Partecipanza Agraria di Cento E:prot DVA - 2013 - 0022661 del 04/10/2013

Richiesta di mitigazioni e compensazioni per il danno ambientale e paesaggistico nell'area della Partecipanza Agraria di Cento.

Progetto di realizzazione dell'autostrada Cispadana – attraversamento dell'area delle Partecipanze. Osservazioni sullo studio di impatto ambientale.

- PARCO DELLA PARTECIPANZA
DA REALIZZARE SU DI
UNA SUPERFICIE DI
HA 38.00 CIRCA
- PROPRIETA'
PARTECIPANZA AGRARIA
DI CENTO

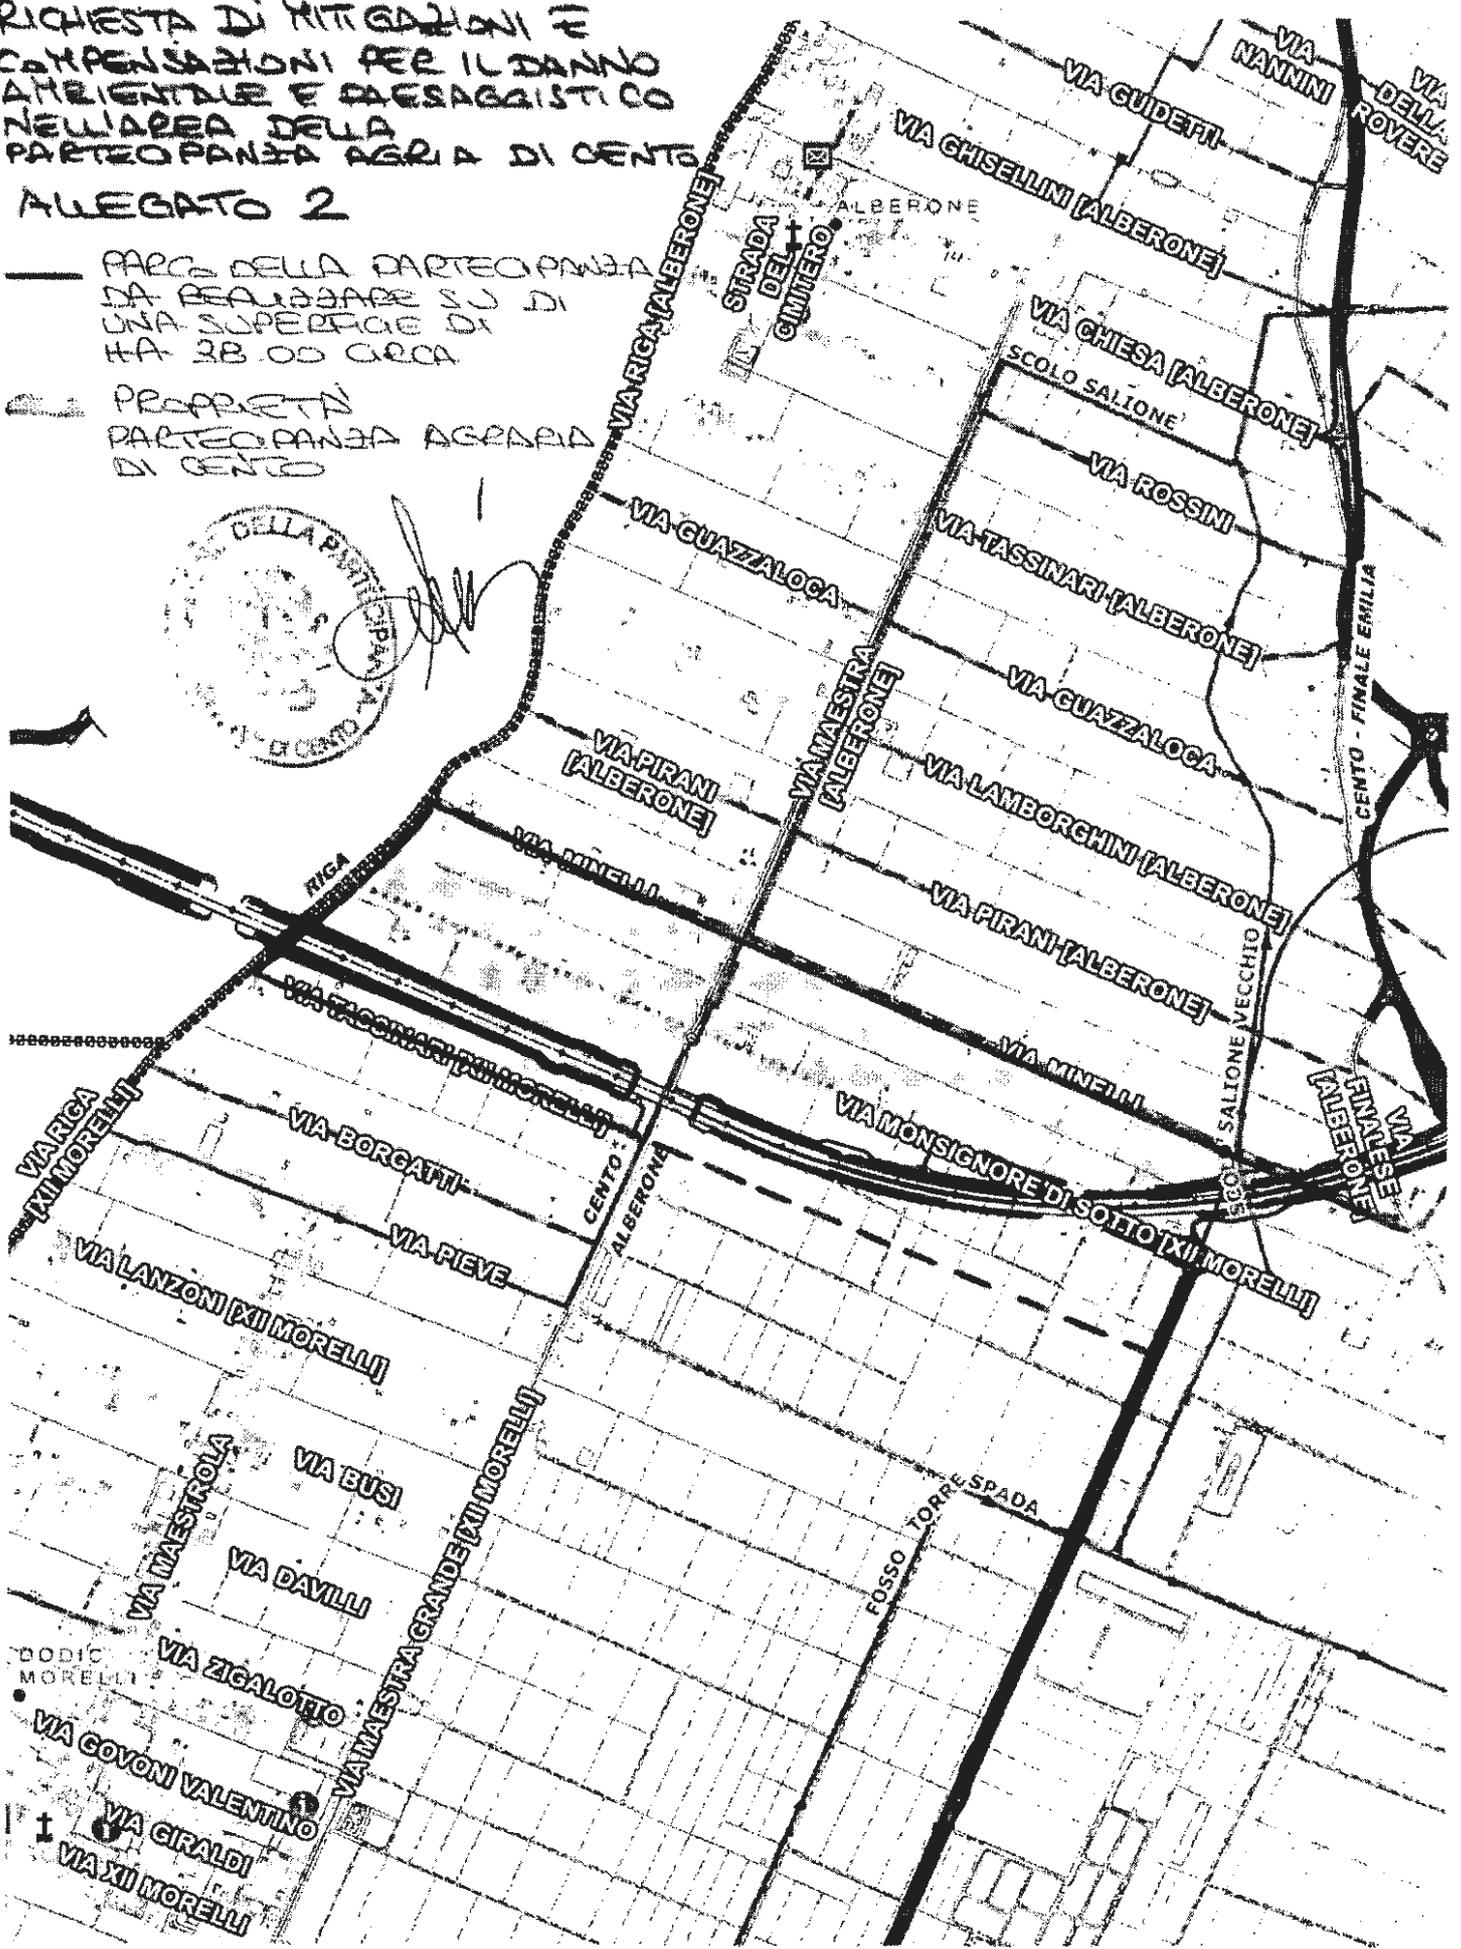
La proposta della creazione di un "Parco della Partecipanza", inteso come *porta di ingresso* sul territorio, è coerente con il progetto di creare un più stretto rapporto tra città e campagna.

che favorisca la fruizione da parte dei visitatori locali e dei viaggiatori che percorrono l'autostrada. Si ritiene che l'intervento debba interessare un'area di estensione di Ha. 38,00 circa su un progetto che comunque ne sappia valorizzare gli aspetti paesaggistici che svolga contemporaneamente la funzione di "filtro" fra l'autostrada e il territorio agricolo e che preveda, una volta realizzato, dei costi di manutenzione contenuti. (allegato 2). A questo proposito manifesta la disponibilità a subire interventi espropriativi.

- Mitigazione: parco della Partecipanza da realizzare su di una superficie di Ha. 38,00 circa. (all.2)
- Compensazione: a) sistemazione di km 50 di strade bianche.
b) progetto pilota di regimazione delle acque su area di Ha 150 circa (all.3)

IN UN'AREA DI
CANTO ALBERTO 3
ALLA STRADA DEL
CIMITERO

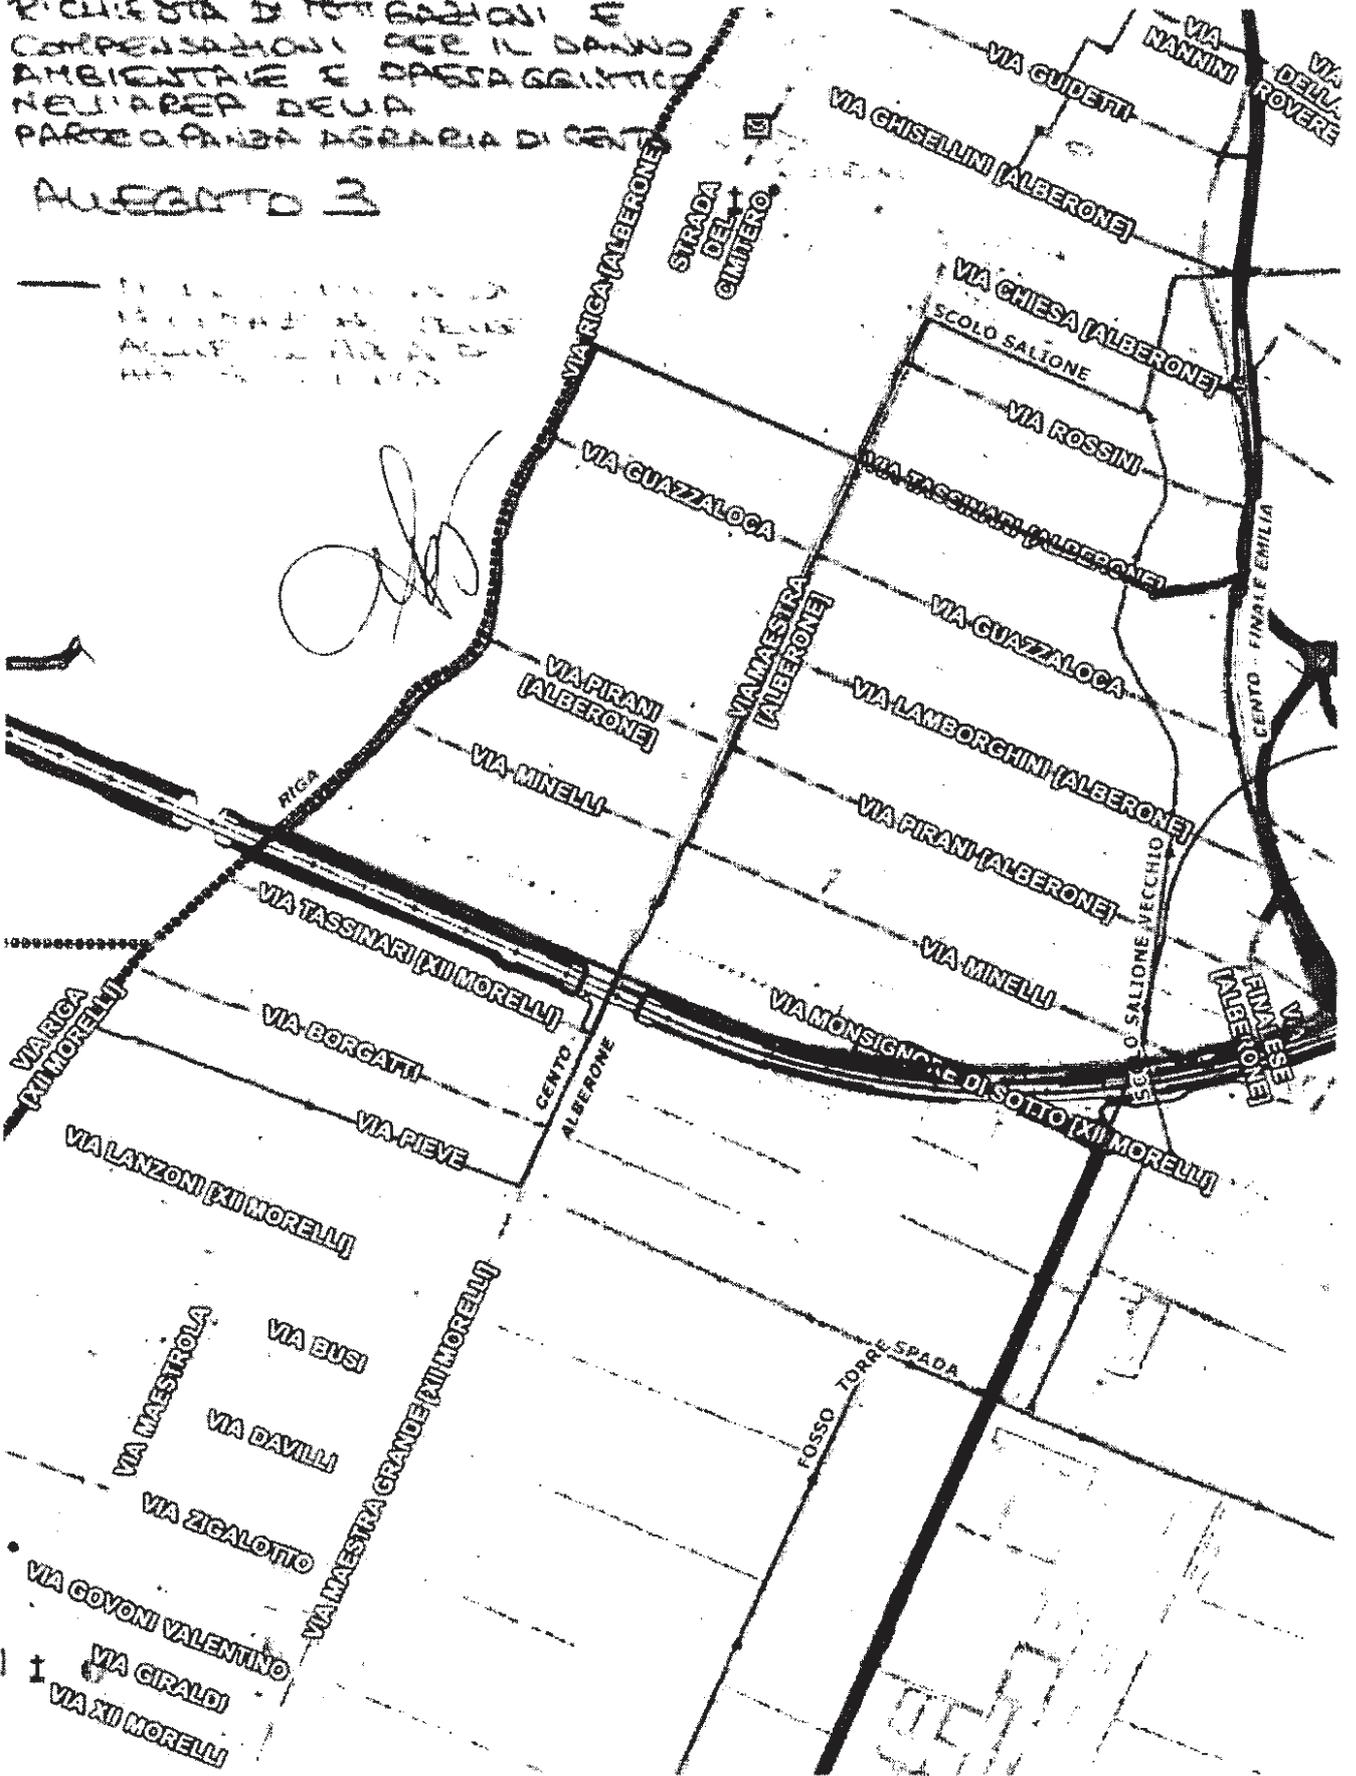
b.2) Regimazione delle acque miste (meteoriche e reflue) da convogliare in apposite aree ("bacini") nelle quali andranno realizzati impianti di depurazione a servizio collettivo per gruppi di abitazioni coinvolti. La complessità e difficoltà dell'intervento suggeriscono di concentrarsi sulla realizzazione di un progetto pilota, che presenti le caratteristiche di ripetibilità. Il progetto deve assicurare lo smaltimento delle acque di scorrimento superficiale e la depurazione delle acque degli scarichi domestici. Nella mappa allegata (allegato 3) è riportata la localizzazione dell'intervento, la superficie interessata di Ha 150 e le abitazioni civili coinvolte.
